ARCHITEKTUR	
BAUHERR	Kreiskrankenhaus Bergstraße GmbH eine Einrichtung des UKHD VIERNHEIMER STRASSE 2 64646 HEPPENHEIM
BAUVORHABEN	203.01 Kreiskrankenhaus Bergstraße GmbH eine Einrichtung des UKHD GENERALSANIERUNG KKB, HEPPENHEIM

ZEICHNUNG BAUTEIL G	
Detail: - Detailschnitt RWA - Anlage 1.OG Dach über 1.OG Achse G2-G3/ GG-GH	
ERSTELLT: 15.04.2025	BEARB.: fdo
NEM-PLAN-NR.: 3209	MASSTAB: 1 : 10
BLATTGR.: A3	SEITE: 1 von 1
GSKKBAF5D GDAC 010V03-09.04.26

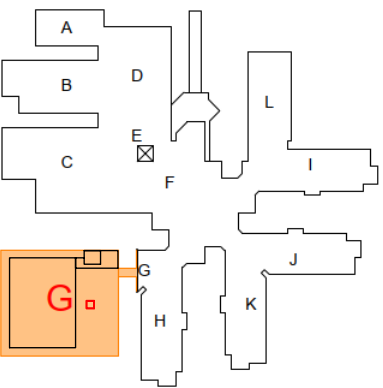
INDEX	ÄNDERUNG	DATUM	GEZ.
01	Spezifikationen der RWA- Anlage sind ergänzt	10.03.26	fdo
02	Anpassung bzw. Ergänzung der Spezifikationen der Rauchabzugsanlage Änderung der Grundplatte der Gefälledämmung	11.03.26	fdo
03	Langfeldkassetten ergänzt.	09.04.26	lal
